# 後志利別川水系河川整備計画[変更](原案) へのご意見とその対応

# 1. 前回の検討委員会(第4回)でのご意見とその対応について

### 2. 流域住民からのご意見とその対応について

後志利別川 浸水想定区域図	後志利別川 水害リスクマップ(浸水頻度図)
浸水範囲	単独	複数
浸水深	ランク別 (0.5未満、0.5~3m未満、3~5m未満、5~10m未満)	0m以上(床下) • 0.5m以上(床上浸水) • 3.0m以上(一階居室浸水)
浸水頻度	想定される最大規模 (単一頻度)	30年・50年・100年 等 (複数頻度)
主な用途	避難行動	土地利用、住まい方の工夫、防災まちづくり等
河道の時点	現在	現在 ・ 河川整備後

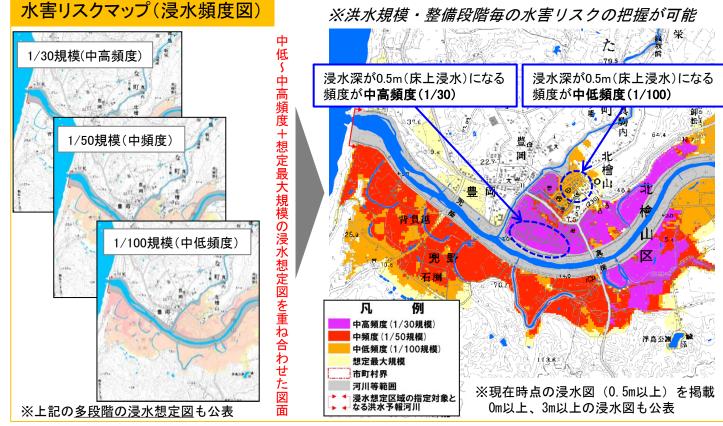
リスクマップ情報を地元へ提供し、流域一体となって治水対策に取り組んでいることをアピールした方が良いと思う。

- リスクマップ情報を地元へ提供し、流域一体となって治水対策に取り組むことを明記しました。

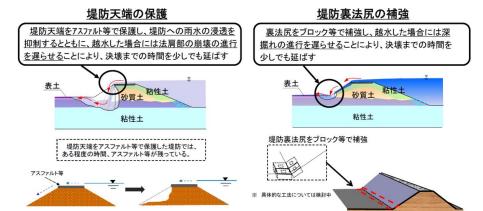
流域治水に関する整備内容で詳細なものと漠然としているものがある。例えば、「粘り強い堤防」では一般の方には分からな いのではないか。事例を掲載するなどもう少しイメージし易いようにしてもらいたい。

- 粘り強い堤防について、後志利別川においては、これまで主に堤防天端の舗装を実施しております。また、この対策について 下記のとおり解説いたします。また、今後の技術開発により対策工法が多様化することも考えれるため、整備計画(案)には、 概念のみ明記しております。
- ===(案)48ページ22行目~26行目===========
- 2-1-1洪水等による災害の発生の防止又は軽減に関する事項
  - 2) 施設の能力を上回る洪水を想定した対策

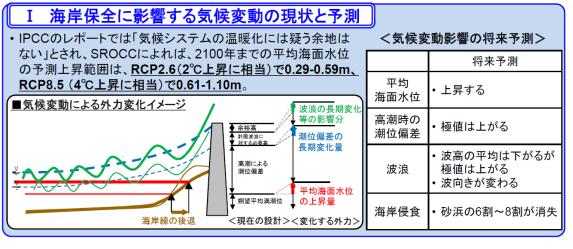
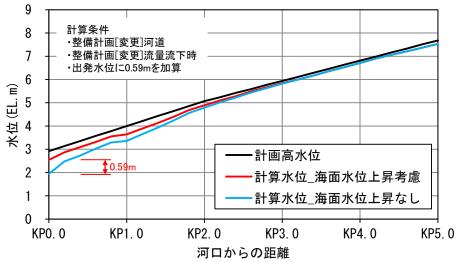
今説明した中で気候関係の降雨関係については説明頂いたのですけども、将来の海面上昇

データは出ているのですが、海面の上昇だとかそういったものも相当、川と言うのは影響

受けるので、その辺の検討はなさっているのかお伺いしたい。

- IPCCのレポートでは、平均海面水位の予測上昇範囲はRCP2.6(2℃上昇に相当)で0.29~0.59mとされています。
- 2℃上昇シナリオの最大値0.59m上昇を想定した水位計算では計画高水位以下になっていることを確認しており、現況堤防の 嵩上げなどは必要無いことを確認しています。

### 洪水に対しダム整備が効果を発揮(北海道 美利河ダム)(国管理)

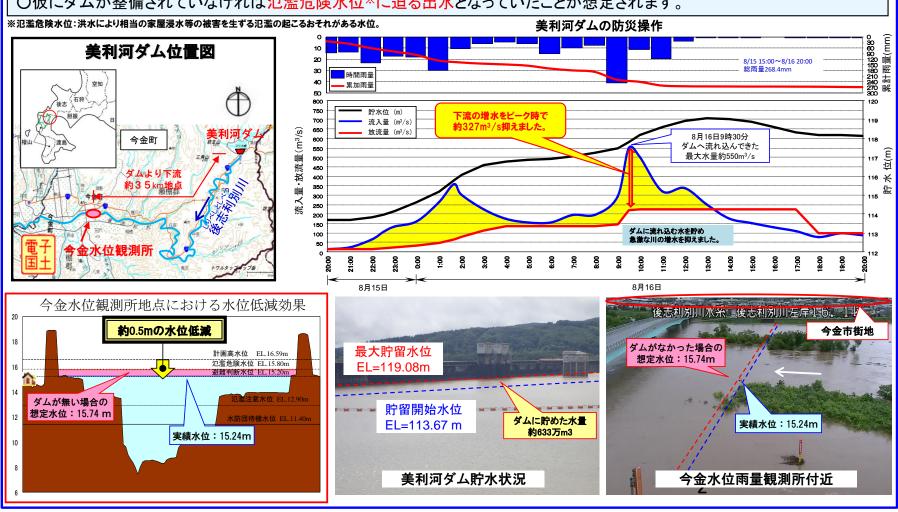
その中で美利河ダムの危機管理体制の構築強化と言うことで、どのくらいのダムの水量が

上がってきた場合にダムから水を放流するような形になっているのかと言うところを聞き

たい。私の認識は少し違うかもしれませんが、昨年の8月の災害も美利河ダムの放流もあっ

てそのような被害につながった部分もあるのではないかと思っておりますのでその辺も説

美利河ダムの水量調整等をしながら被害を最小化することができないのか、 いつも思うのだが、ダム管理所に聞いたら「ダムを守るのが仕事」と言われた。

関係機関が許せる範囲で構わないので、事前放流は絶対実施してほしい。

- 後志利別川水系治水協定に基づき各施設管理者と連携して引き続き、洪水調節機能強化の推進に向けた検討を進めます。 (記載筒所: 66ページ21行目~23行目)
- なお、美利河ダムの洪水調節効果や放流状況については、函館開発建設部ホームページ<sup>※1</sup>や川の防災情報<sup>※2</sup>で確認することができます。
  - ※1 函館開発建設部ホームページURL: https://www.hkd.mlit.go.jp/hk/koumu/mt6nfj000000aogt.html
  - ※2 川の防災情報ホームページ URL: https://www.river.go.jp

- 〇令和4年8月15日~16日、前線を伴った低気圧による大雨により、美利河ダムにおいては、洪水量を超える流入量を観測。
- 〇美利河ダムの防災操作によって、下流河川の水位低減を図り、下流の今金町付近(今金水位観測所)では、水位を約0.5m低 減させる効果があったものと推測されます。
- ○仮にダムが整備されていなければ<br />
  氾濫危険水位<br />
  ※に迫る出水となっていたことが想定されます。
